Oggetto: [ID_VIP: 5468] Valutazione preliminare ai sensi dell'art. 6, comma 9, del D.Lgs 152/2006 e ss.mm.ii., relativa al progetto di installazione di un sistema di accumulo elettrochimico a ioni di litio (Battery Energy Storage System – BESS) nella Centrale termoelettrica a ciclo combinato (CCGT) di Rizziconi (RC). Proponente: Società Rizziconi Energia S.p.A. Nota tecnica.

Oggetto della richiesta di valutazione preliminare

Figura 2 – Il sistema BEES (n. 9 container ISO HC 40' + n. 5 stazioni Miniskid)

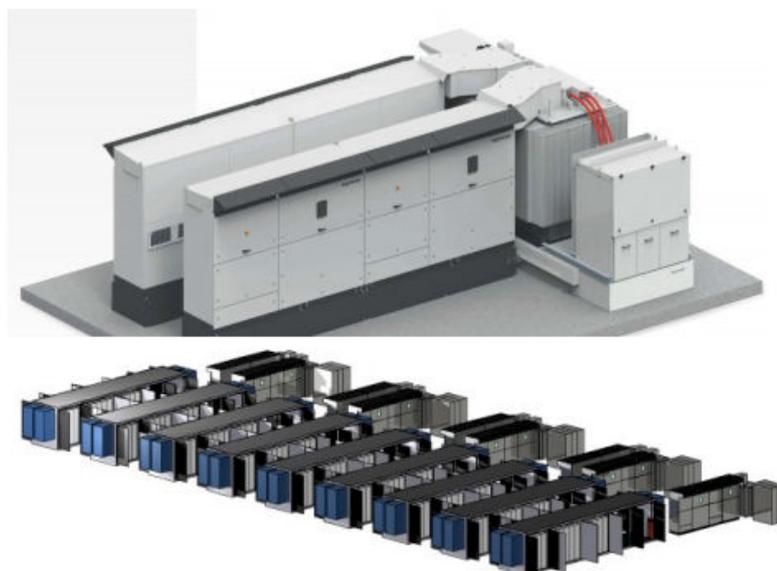
In figura 2, è riportata la configurazione del sistema BEES, oggetto di valutazione.

Figura 3 – Area di intervento e area di rimpiantumazione degli olivi

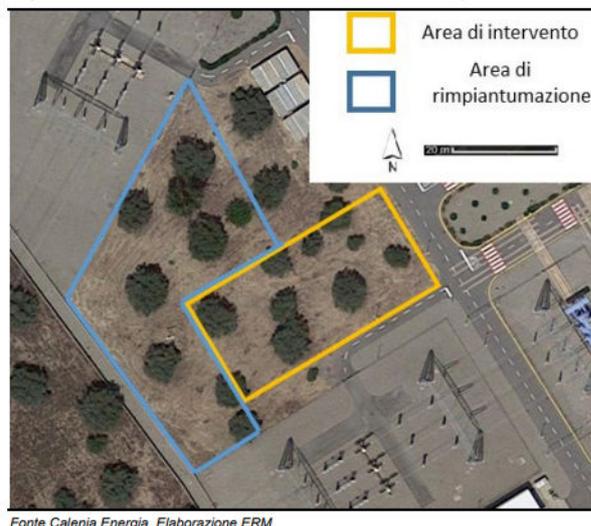
In riferimento a ciò, la società ha rappresentato che la realizzazione dell'intervento di installazione del BEES, nella fase di preparazione dell'area, dovrà necessariamente prevedere l'espianto e il riposizionamento di 8/9 ulivi nell'area adiacente (figura 3) o, se non fattibile, in altre aree della centrale in accordo alle indicazioni che saranno fornite da un agronomo esperto che avrà l'incarico di predisporre un piano agronomico per la tutela degli ulivi espianati. Tale piano si baserà sull'analisi periodica degli ulivi al fine di valutarne le condizioni e di identificare le necessità di acqua e fertilizzanti.
